S-N800AB 形 電磁接触器
定格名板の表示変更に関するお知らせ

発行 日付	2022年 7月	件 名	S-N800AB 形 電磁接触器 定格名板の表示変更に関するお知らせ	三菱電機株式会社 名古屋製作所 可児工場 〒509-0249 岐阜県可児市姫ヶ丘 3-5 TEL (0574)61-1952
----------	-------------	--------	---------------------------------------	--

製品表示位置	名板表示内容
 <p>誤表示箇所: L3-T3 極の定格名板</p> <p>※写真は S-N800AB 形電磁接触器の例</p>	 <p>誤: 690 420 ↓ 正: 690 630</p>

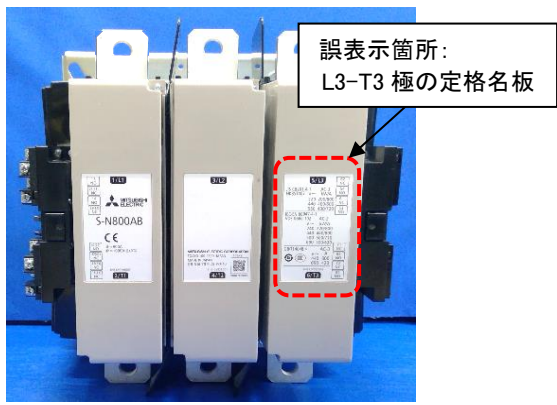
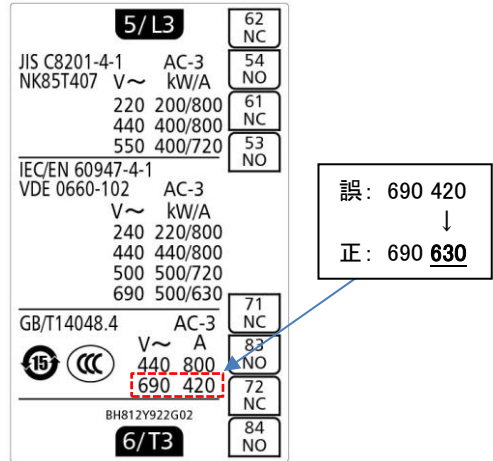
定格名板に記載している CCC 認証の定格電流表示において、AC690V AC-3 級定格電流値を誤って表示していることが判明したため、表示を修正いたします。

本製品は AC690V AC-3 級定格電流 630A で使用可能である旨、中国認証機関より認証を取得しており、誤表示による製品の機能・性能に影響はなく、製品のご使用に際して問題はございません。また、CCC 認証に対する影響もございません。
